Mission régionale d'autorité environnementale
GUYANE

Avis délibéré
Projet de renouvellement de l'autorisation
et d'extension de la carrière du Plateau des Mines
porté par la SARL Maroni Transport International (MTI)
à Saint-Laurent du Maroni

N°MRAe 2026APGUY8

Figure 3 : localisation du bassin de décantation et de la crique (source : dossier)

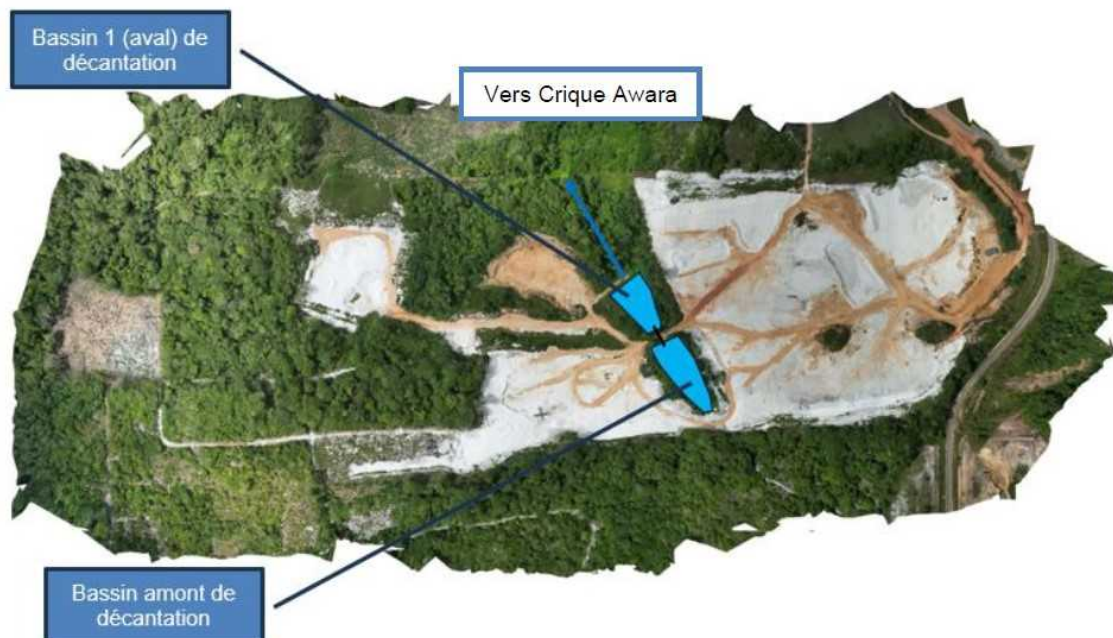
Cette étude révèle par ailleurs une concentration importante de mercure en aval du bassin de décantation. La raison de la présence du mercure est étudiée longuement dans l'état initial, qui présente deux hypothèses pour expliquer sa présence. Selon la première : « *L'imprégnation du mercure dans le sol et le réseau hydrographique de la zone est donc important et pourrait résulter de l'activité d'exploitation des sables, possiblement à teneur élevée en mercure, étant donné qu'aucune autre activité n'est recensée sur ces têtes de bassin versant.* » (étude d'impact, p.109). Mais des analyses récentes réalisées sur les sables semblent permettre de conclure que ce n'est pas l'activité mobilisant le sable qui est à l'origine des taux élevés de mercure : « *On rappelle que les analyses sur les sédiments réalisées en avril 2026 par EUROFINs ont montré que les sables extraits présentent des concentrations très faibles en mercure, ce qui semble démontrer que l'imprégnation du mercure dans le sol et le réseau hydrographique de la zone n'est pas liée à l'activité d'exploitation des sables* » (étude d'impact, p.112). L'autre hypothèse avancée indique que c'est plutôt le caractère anoxique du bassin de décantation, et ses mécanismes biochimiques inhérents, qui génèrent un relargage du mercure par les sédiments et explique les taux importants présents en aval de celui-ci. Les conclusions du rapport d'Hydreco indiquent que les résultats de leurs analyses laissent « penser que le bassin joue un rôle néfaste pour les écosystèmes sur le site » (annexe 3, p. 51). Un enjeu fort est identifié quant à la qualité des eaux superficielles.

L'impact sur la qualité des eaux superficielles est jugé moyen. Cependant, la présence de taux de mercure important, et le rôle du bassin de décantation créé pour le projet dans le relargage du mercure, semblent indiquer un impact beaucoup plus fort sur la qualité des eaux.

- **des éléments sur les possibles co-visibilités depuis les pistes autour de la carrière,**
- **une réévaluation de l'impact sur les eaux superficielles,**
- **une clarification des surfaces déjà impactées par l'exploitation en cours, de celles qui seront impactées sur le périmètre de l'extension et sur le périmètre d'exploitation actuelle.**

Figure 5 : Enjeu de conservation des habitats (source : dossier)

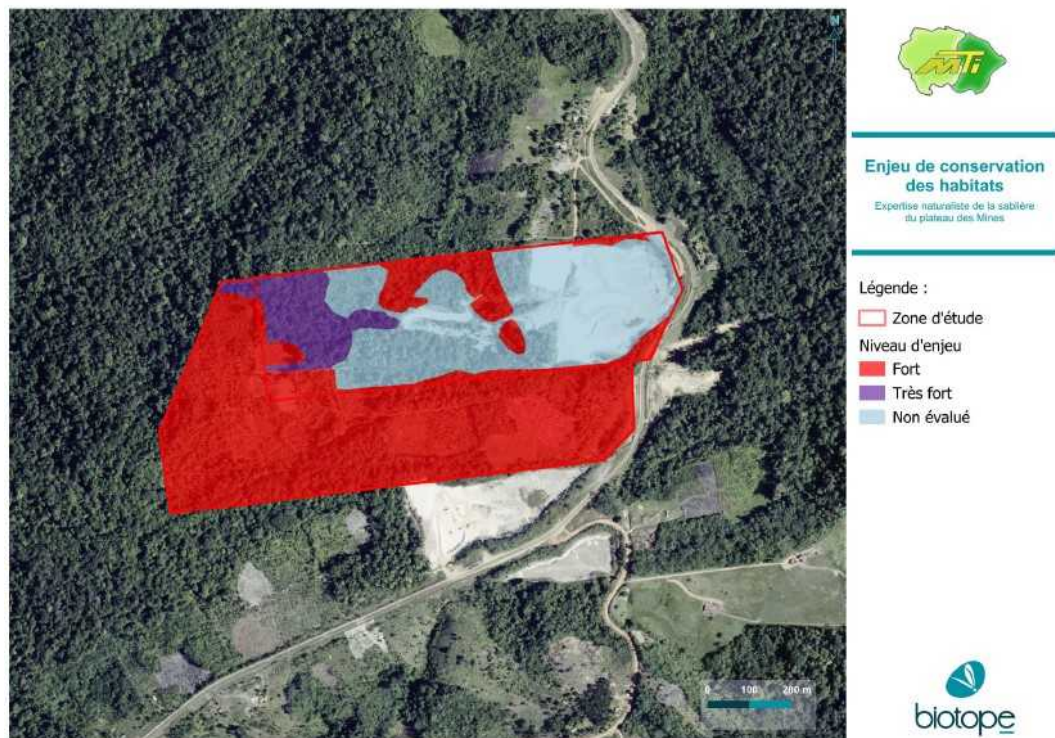
2. A la présence de 4,6 ha de forêts sur sables blancs. Cet habitat ne représentant que 0,1 % du territoire de la Guyane, il est considéré comme patrimonial et à enjeu très fort de conservation. Deux autres habitats présentent des enjeux forts de conservation : une forêt dégradée sur sables blancs qui est présente sur 33,9 ha, ainsi qu'une forêt de type plaine côtière présente sur 3,2 ha, au sein de laquelle sont présents les petits cours d'eau formant la crique Awara.

L'impact est considéré comme fort sur la forêt sur sable blancs qui présente un enjeu très fort de conservation, ainsi que sur la forêt dégradée sur sables blancs qui présente un enjeu fort de conservation.

- **de préciser si un évitement de l'intégralité de l'habitat de forêt sur sables blancs en bon état de conservation a été envisagé et, dans le cas contraire, la raison pour laquelle cet évitement intégral n'a pas été retenu ;**
- **de compléter la description de la mesure en précisant la méthodologie prévue pour l'acquisition de connaissances sur ces milieux ;**
- **de préciser les mesures réglementaires envisagées par la mairie de Mana pour garantir la protection du site de compensation ;**
- **d'indiquer si le choix d'un éclairage à faible longueur d'onde est prévu pour les projecteurs de sécurité du pont bascule ;**
- **d'inclure dans sa mesure compensatoire la réalisation du plan de gestion du site, en complément la partie formation des gardes forestiers.**

Figure 8 : site concerné par la mesure de compensation (source : dossier)

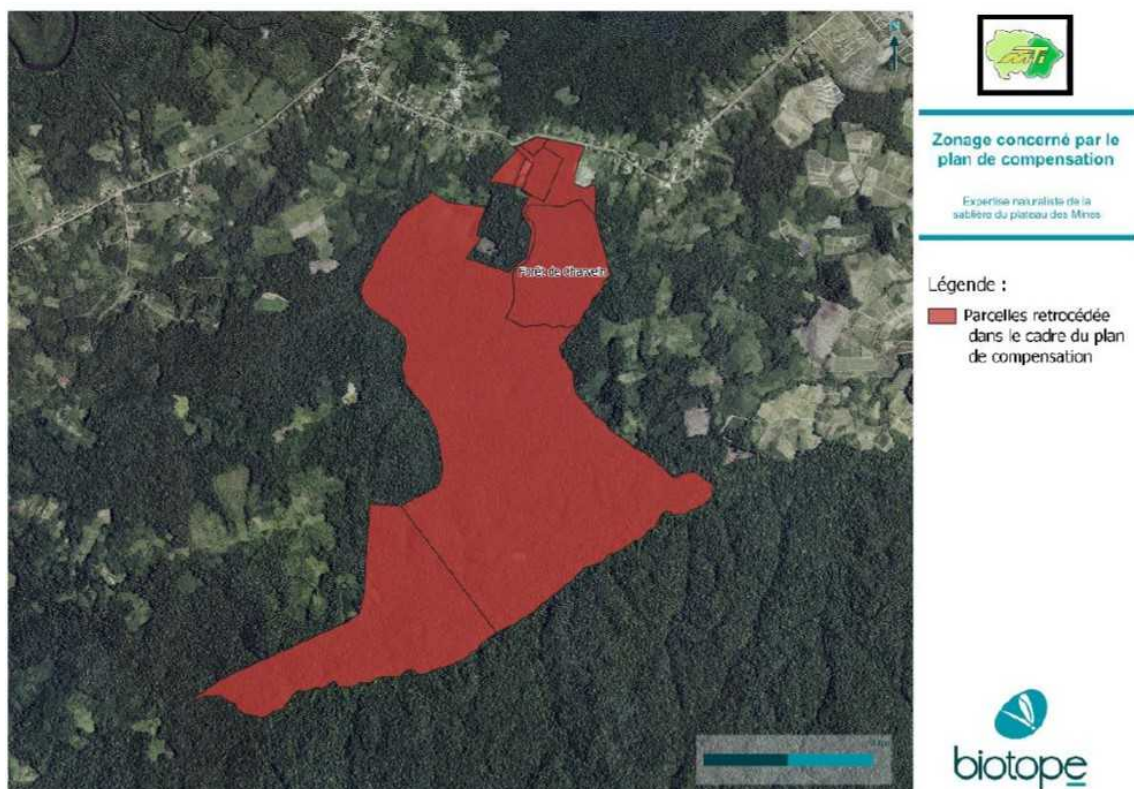
Le projet de la mairie de Mana pour ce secteur est plus large et comprend la mise en place d'un plan de gestion avec l'appui de l'ONF, et la caractérisation écologique approfondie du site via la réalisation d'inventaires faunistiques et floristiques. La MRAe note que cette mesure n'est pas une mesure compensatoire, mais relève d'une aide financière à un projet de conservation mené par la mairie de Mana. En effet, la mesure compensatoire doit avoir pour objectif un gain en biodiversité. L'accent doit être mis sur la partie de plan de gestion qui représente la véritable plus-value de la compensation. Enfin, si la forêt de Charvein abrite bien une forêt de sables blancs sur le domaine de l'ONF, l'absence de connaissances sur les parcelles visées ne permet pas de conclure sur l'équivalence écologique.

La mesure proposée pour la compensation pourrait être approfondie et s'orienter vers la prise en charge de l'élaboration du plan de gestion du site.
